泊発電所 3 号炉 可搬型重大事故等対処設備保管場所 及びアクセスルートについて (審査会合指摘事項に対する回答)

令和 5 年 6 月 21 日
北海道電力株式会社

審査会合での指摘事項に対する回答

指摘事項 230525-3

図 防雪シートの設置イメージ

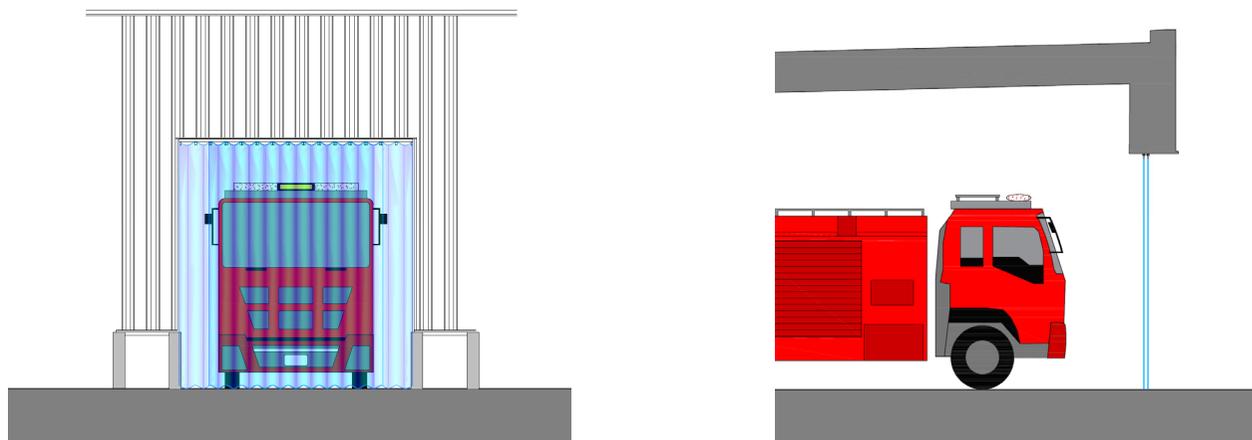
51m倉庫・車庫の出入口に設置される防雪シートについて、可搬型重大事故等対処設備の運搬、移動に影響を及ぼさない設計とするとしているが、具体的にどのような設計とすることで、運搬、移動に影響を及ぼさない設計とするのか説明すること。

- 51m倉庫・車庫の出入口は、地震時の変形によりシャッターが開閉不能となる可能性を考慮してシャッターを撤去し、積雪の影響を軽減するための防雪シートを設置する方針である。
- 防雪シートは、以下に示すとおり可搬型重大事故等対処設備の運搬、移動に影響を及ぼさない設計とする。
 - 人力で開閉可能な設計とする。
 - 地震等の発生によりシートが脱落した場合においても、人力で排除可能な重量とする。
 - 不燃性材料又は建築基準法施行令若しくは消防法施行令に基づく試験により不燃性材料と同等の性能であることを確認した材料を用いる。
- また、防雪シートは、想定される自然現象等に対して、防雪シート自体が他の設備に悪影響を及ぼさないよう考慮する。
 - 竜巻に対する影響については、51m倉庫・車庫の出入口に固定するものの、飛来物になる可能性があるが、竜巻の評価における設計飛来物に包含できることを確認した。
